**KAUNO MIESTO SAVIVALDYBĖS ADMINISTRACIJOS
CENTRINIS VIEŠŲJŲ PIRKIMŲ IR KONCESIJŲ SKYRIUS**

**DĖL FUTBOLŲ – REGBIO MANIEŽO EUROPOS PR. 105A, KAUNO M., STATYBOS IR PASTATŲ
GRIOVIMO DARBŲ PIRKIMO ATVIRO KONKURSO**

1) Vadovaujantis futbolo – regbio maniežo Europos pr. 105A, Kauno m., statybos ir pastatų griovimo darbų pirkimo atviro konkurso būdu bendrųjų pirkimo sąlygų 5.2 punktu, atsakome į dalyvių pateiktus klausimus (kalba netaisyta):

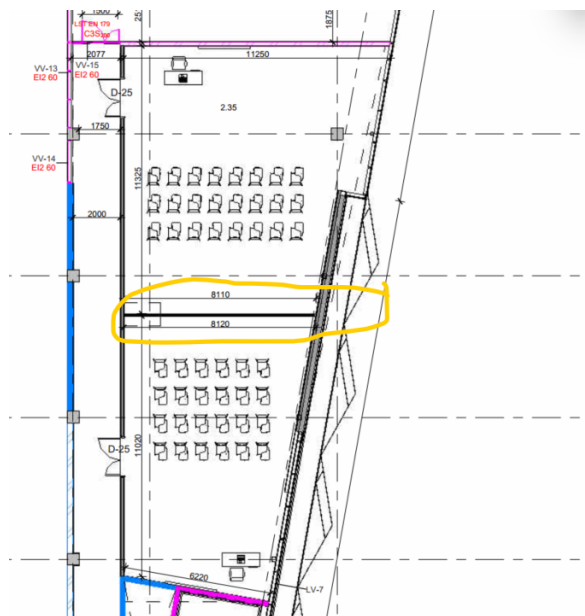
3. Klausimas. Sklypo plano dalies projekto SKŽ nurodyta (dviračių tako asfalto dangos konstrukcija):

10.	3 cm storio asfalto viršutinio sluoksnio iš mišinio AC 8 VL įrengimas, rišiklis 100/150	TS08	m²	180
-----	---	------	----	-----

Kadangi dviračių įrengimo detalė brėžiniuose nepateikta, prašome patikslinti, ar numatyta asfalto danga neturėtų būti tokia pati, kaip nurodyta S dalies projekte (visi įrengiami sluoksniai atitinka S dalies projektą):

6. DVIRAČIŲ TAKO ASFALTO DANGOS ĮRENGIMAS					
6.1.	3 cm storio asfalto viršutinis sluoksnis, AC 8 VN su 70/100 bitumu	TS 5	m ²	48

Patikslinkite žiniaraščius.

3. Atsakymas. Dviračių tako įrengimo detalė pateikta Sklypo plano TP aiškinamajame rašte (22.228564-00-TP-SP.AR) 12 puslapyje:

Dviračių tako dangos konstrukcija parenkama pagal KPT SDK 19 133 p. 13 lent., 4 eil.:

Asfalto danga AC 8 VN, 100/150, h – 3 cm Asfalto pagrindo sluoksnis AC 16 AN, 50/70, h – 5 cm Skaldos pagrindo sl. $E_{v2} \geq 100$ MPa, h – 20 cm ŠNS, h – 170 mm	
--	--

Atkreipiame tiekėjų dėmesį, kad dviračių takų įrengimui naudojami asfaltbetonio mišiniai turi užtikrinti JT Asfaltas 24 (Automobilių kelių dangos konstrukcijos asfalto sluoksnių įrengimo taisyklės) 1 lentelėje „Asfalto mišinių rūšys ir tipai bei bituminių rišiklių rūšys ir markės, naudojami atitinkamoms dangos konstrukcijos klasėms“ nurodytus reikalavimus:

Atsižvelgiant į šioje lentelėje pateiktus reikalavimus, dviračių tako viršutinio asfalto dangos sluoksnio įrengimui tiekėjas gali naudoti AC 8 VN (tokį, koks nurodytas aiškinamojo rašto brėžinyje), arba AC 8 VL markės asfaltbetonį (tokį, koks nurodytas Sklypo plano TP medžiagų ir darbų sąnaudų žiniaraštyje).

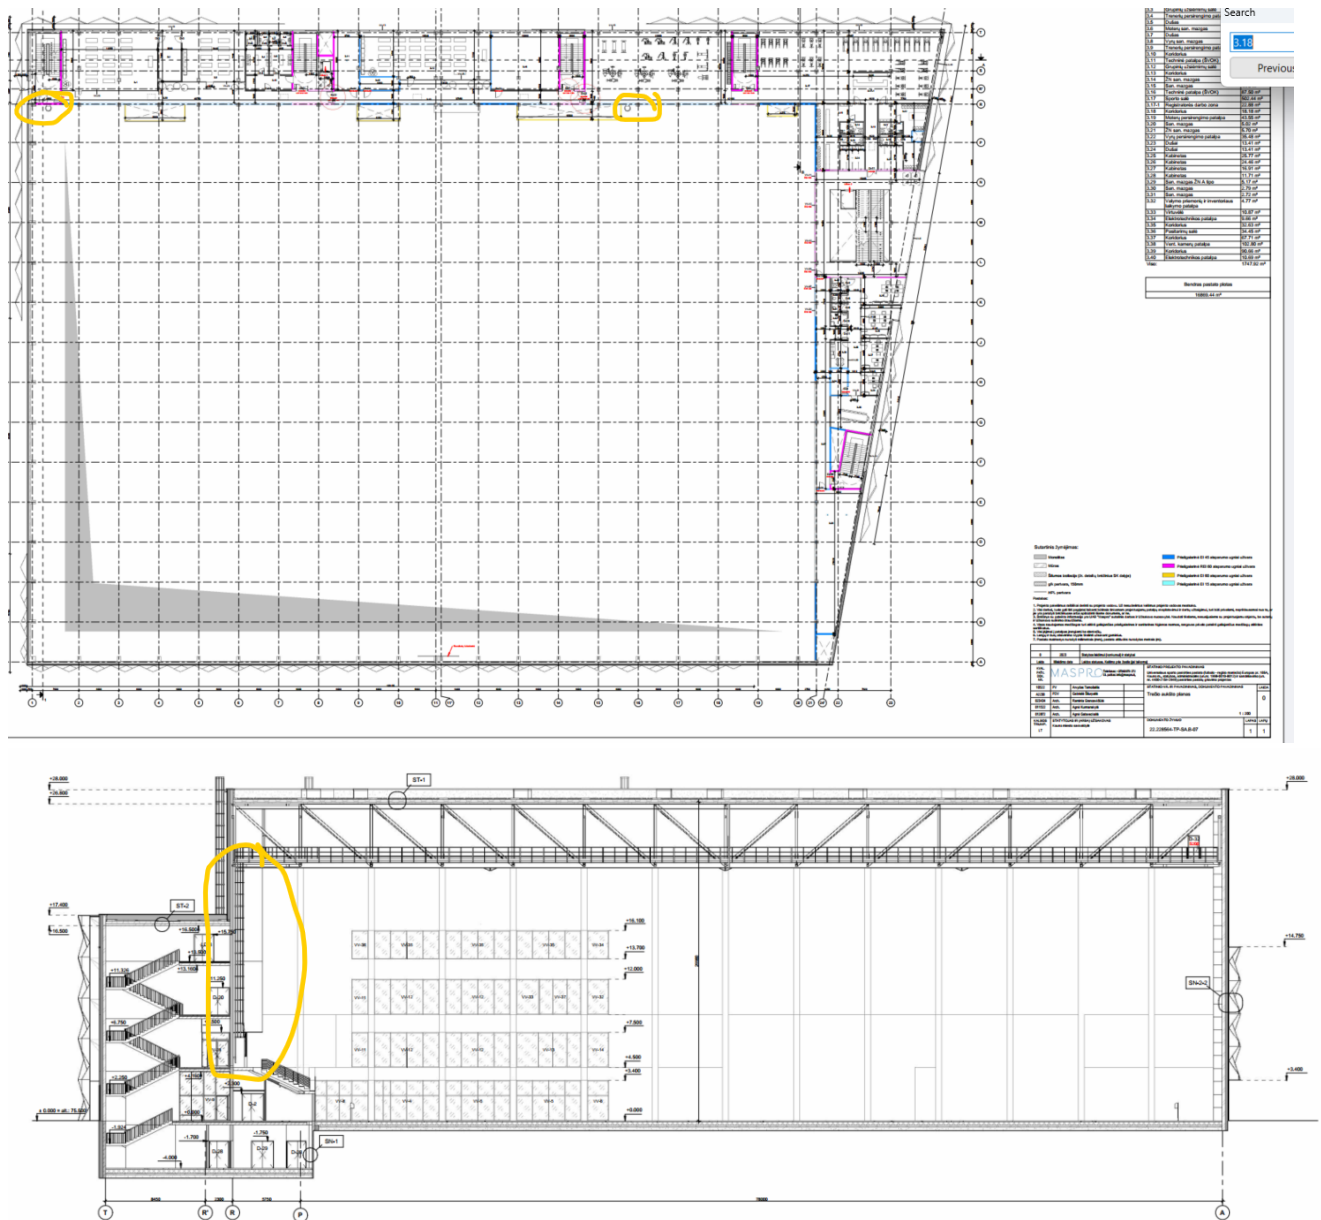
14. Klausimas. Patekimui ant terasos pro liukus SL-2 turėtų būti kopėčios, bet Excel žiniaraščiuose nėra kur jų įrašyti. Prašau įtraukti kopėčių montavimą į Excel žiniaraštį arba pataisyti Excel SA 199 eil. "Išlipimo ant stogo liukai su kopėčiomis".

14. Atsakymas. Patekimo ant stogo kopėčios yra numatytos Excel Statinio architektūros dalies darbų kiekių žiniaraščio skyriuje „Kiti projektuojami elementai“. Pateikiame patikslintą Excel darbų kiekių žiniaraštį „11. Darbų kiekių žiniaraštis. Statinio architektūra SA C laida“, kurio 197 eilutėje patikslintas kopėčių ilgis ir kiekis.

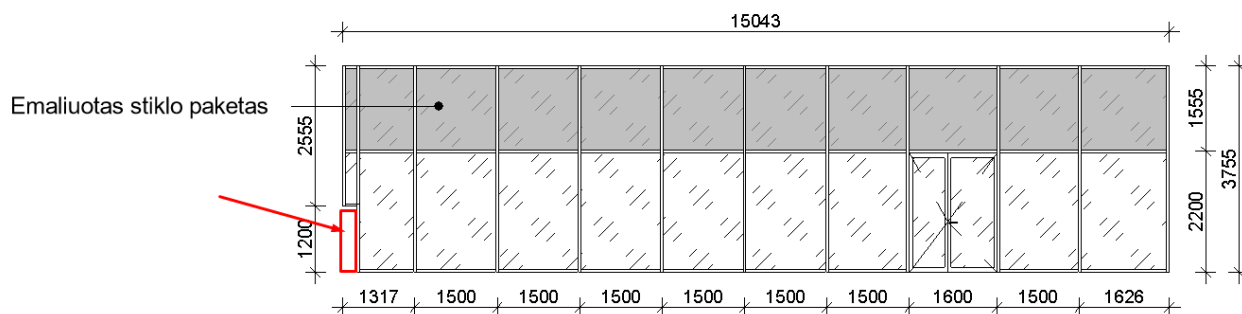
24. Klausimas. SA dalis. LV-14. Pagal išmatavimus gauname: $15,04292 \times 3,755 = 56.49 \text{ m}^2$, tačiau Excel žiniaraštį, architektūros sąnaudų kiekių žiniaraštyje ir lauko vitrinų žiniaraštį 56,18m². Prašau pakoreguoti Excel žiniaraštį (SA Excel 18 eil).

Žymėjimas	Schema	Plotas	Aukštis, mm	Ilgis, mm	Vnt.	Ugniai atsparumo laipsnis	Vidinės durų ugniai atsparumas	Durų rankenos tipas	Pastabas
LV-14		56.18 m²	3755.00	15042.92	1	-	LST EN 1125	-	1. Aluminių profilių sistema su termine izoliacija, su dvivertėmis durimis. Saugų stiklo- aluminiu konstrukcija. Visi kambario aluminio profiliai išdėstyti horizontaliai. 2. Durys su užbaktu, nulenkiama nerūdijančio plieno rankena, su pritrukdėju ir pilna furnitūros komplektacija. 3. Profilio spalva RAL 7021. 4. Vidinės matavimo skalės pastatytos tiksliai durų įėjimo metu. Vidinių angų tikslinti vietoje. 5. Užraktų apsauginis dėklas su galimybėmis. Bėgti vienos durų varždos praėjimo plotas min. 900 mm.

24. Atsakymas. Techninio projekto sąnaudų žiniaraštyje nurodytas vitrinos plotas 56,18 m² yra teisingas, kadangi į vitrinos plotą neturi būti įskaičiuojamas žemiau pateiktame brėžinyje parodytas raudonai pažymėtas plotas.

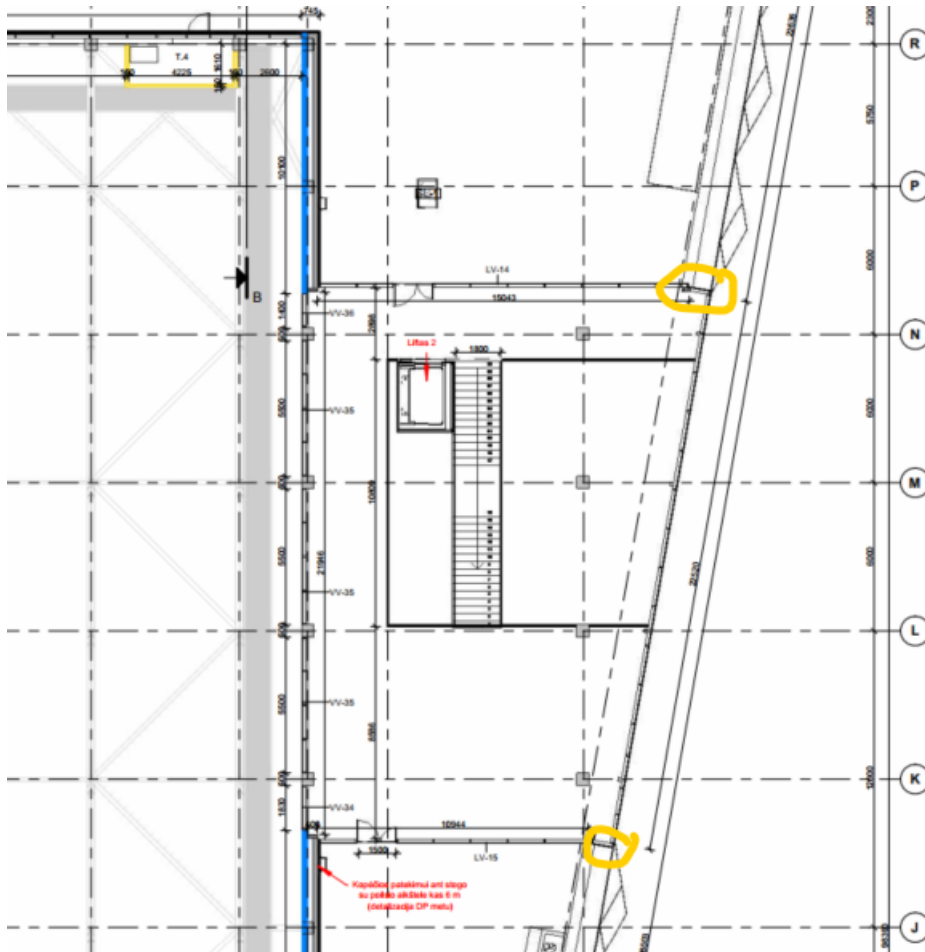
29. Klausimas. SK SA dalis. Fasade tarp ašyje 24' / P-J yra vitrina LV-6, kuri duota 22,52 m¹ pločio. Tačiau planuose mes matome, kad ši vitrina užsilenkia 90°kampu iš abiejų pusių.

313.14 m²	13905.00	22520.00	1
--	-----------	----------	----------	---

Atskirai papildomai jokių vitrinų nepateikta. Manome, kad šios vitrinų kiekis yra neteisingas, nes nėra kiekio iš abiejų šonų (kaip pavaizduota paveikslėlyje). Prašome patvirtinti, kad kiekis yra teisingas arba patikslinti brėžinius ir žiniaraščius.

29. Atsakymas. TP Statinio architektūra 22.228564-TP-SA brėžiniai ir Sąnaudų kiekių žiniaraštis papildytas vitrinomis LV-19 ir LV-20:

2.19	LV-19 Aliuminio konstrukcijų stiklo vitrina su termine izoliacija. Saugi stiklo – aliuminio konstrukcija. Aliuminio profilis dažomas miltelinu būdu. Profilio spalva – RAL 7021 Tarp perdangų vitrinų dalinimas su emaliuoto stiklo paketu.	TS-09	m²/m²	1/12,64	Detaliau žr. „Lauko vitrinų žiniaraštyje“
2.20	LV-20 Aliuminio konstrukcijų stiklo vitrina su termine izoliacija. Saugi stiklo – aliuminio konstrukcija. Aliuminio profilis dažomas miltelinu būdu. Profilio spalva – RAL 7021 Tarp perdangų vitrinų dalinimas su emaliuoto stiklo paketu.	TS-09	m²/m²	1/12,20	Detaliau žr. „Lauko vitrinų žiniaraštyje“

Pateikiame patikslintą TP Statinio architektūra 22.228564-TP-SA C laidą ir Excel darbų kiekių žiniaraštį „11. Darbų kiekių žiniaraštis. Statinio architektūra SA C laida“ (žiniaraštis papildytas 22.1. ir 22.2. eilutėmis, kuriose įvertintos vitrinų LV-19 ir LV-20).

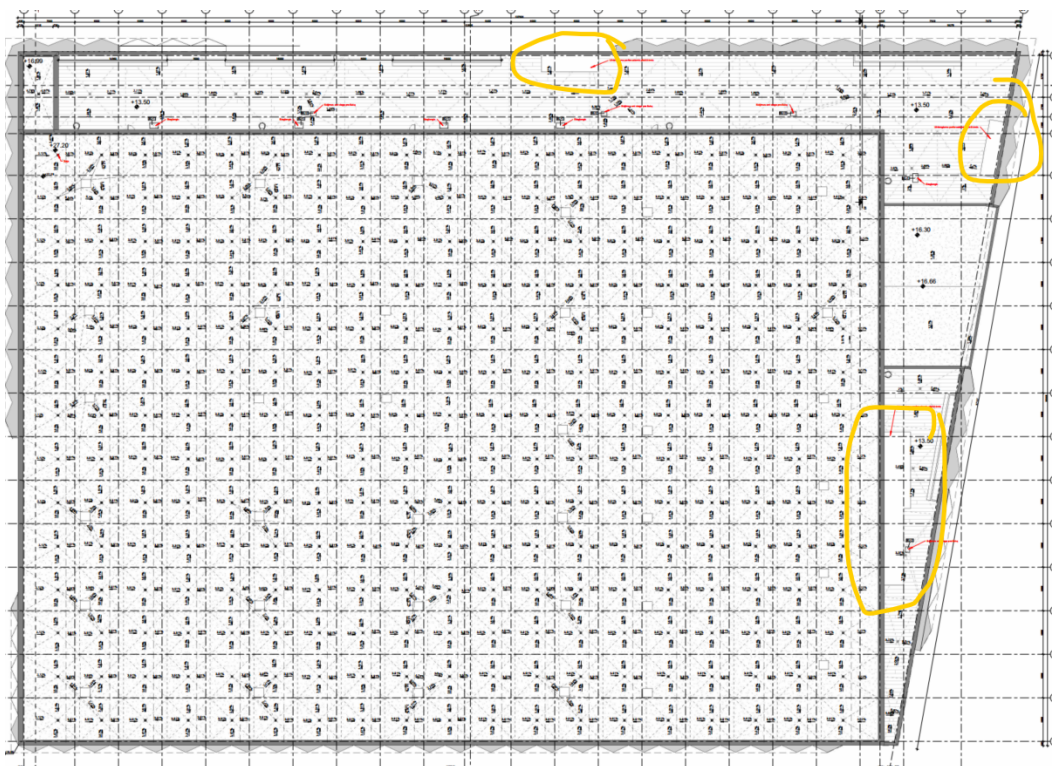
31. Klausimas. SA dalyje stogo plane (brėž. 22.228564-TP-SA.B-11) matome ŠVOK uždengimus perforuotomis plokštėmis. Prašau papildyti Excel žiniaraštį „ŠVOK uždengimus perforuotomis plokštėmis“ ir pateikti TS šioms plokštėms bei kiekį.

31. Atsakymas. Patiksliname TP Statinio architektūra 22.228564-TP-SA ir Excel darbų kiekių žiniaraštį ŠVOK uždengimo perforuotomis plokštėmis darbais ir technine specifikacija:

TS-12-30 ŠVOK uždengimas perforuotomis plokštėmis

Terasoje ŠVOK įrenginiai uždengiami perforuotomis plokštėmis.

Medžiaga: ALIUMINIO LYDINYS AW 5754 H111, 3 mm storio.

Gamintojas turi pateikti paskaičiuotas kiekvienos plokštės galimus įlinkius – skaičiavimuose turi būti pateikti rezultatai aliuminio dangos prie skirtingų vėjo apkrovų, priklausomai nuo aliuminio storio.

Perforacija $\varnothing$ 60 mm (kaip fasadiniai perforuoti elementai);

Dažyto gaminio degumo klasė pagal EN 13501-1 A2-s1, d0.

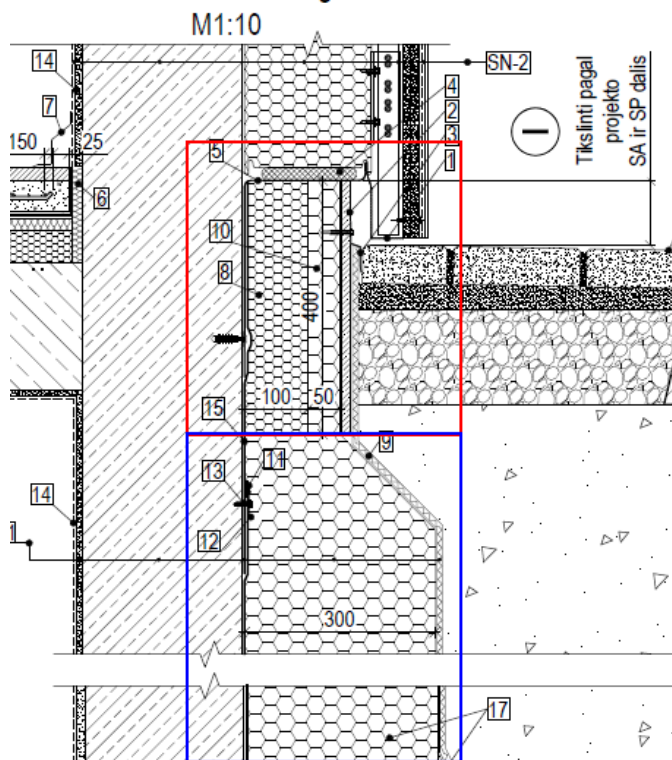
49. Klausimas. Šildymas, vėdinimas ir oro kondicionavimas (22.228564-TP-ŠVOK) projekte prašome patikslinti šildymo-vėsinimo prietaisų (fankoilų) kiekį: ŠVOK-SŽ eil.761 yra 10 kompl. 15.1_Darbų_kiekių_žiniaraštis._Šild., vėd., oro kond._ŠVOK_A_laida

1082	F-86, F-87, F-88, F-89, F-90, F-91, F-92, F-93, F-94, F-95 pakabinamas 2-ių vamzdžių fankoilas grotelėmis Qc-28200 W vėsinimo galia, šaltnešis vanduo (7/12°C),	kompl.	1,00
------	---	--------	------

Kaip vertinti?

49. Atsakymas. Pateikiame patikslintą Excel darbų kiekių žiniaraštį „15. Darbų kiekių žiniaraštis. Šild., vėd., oro kond._ŠVOK B laida“ (žiniaraščio 1082 eilutėje patikslintas šildymo-vėsinimo prietaisų (fankoilų) kiekis – 10 kompl.)

Nr. 2 Liftas (1250 kg, 4 sust.)

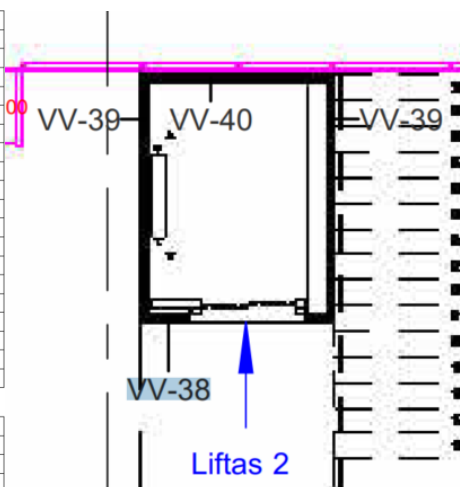
51. Klausimas. Peržiūrėdami gautą atnaujintą projekto medžiagą (SA. B laida) pastebėjome neatitikimų lifto LF-2 apdailos sprendiniuose:

- Pagal TP SA B laidą (TS dalis) lifto LF-2 kabinos sienos numatytos iš nerūdijančio plieno ST-02.
- Tačiau lifto brėžiniuose, TP vidaus vitrinų žiniaraštyje ir Excel žiniaraštyje pažymėta, kad kabinos sienos stiklinės, taip pat ir šachtos sienos nurodytos stiklinės.

Prašome patikslinti, kuo vadovautis rengiant pasiūlymą – ar laikytis TP SA B laidos techninės specifikacijos (nerūdijančio plieno ST-02), ar brėžiniuose pateiktų sprendinių (stiklinės sienos) ir, jei reikia, patikslinti Excel žiniaraštį?

48. Atsakymas. Techninė klaida. Patiksliname, kad lifto Nr. 2 kabinos sienos – stiklas, stiklo rėmas iš nerūdijančio plieno. Patikslinta liftų Nr. 1 ir Nr. 2 techninė specifikacija ir brėžiniai pateikti šių atsakymų prieduose pateiktame TP Statinio architektūra 22.228564-TP-SA C laida skyriuje „TS-10 LIFTAI“, Sąnaudų kiekių žiniaraštyje ir detalių brėžiniuose.

51. Atsakymas. Klausimas kartoja si. Žr. atsakymą į 48 klausimą.
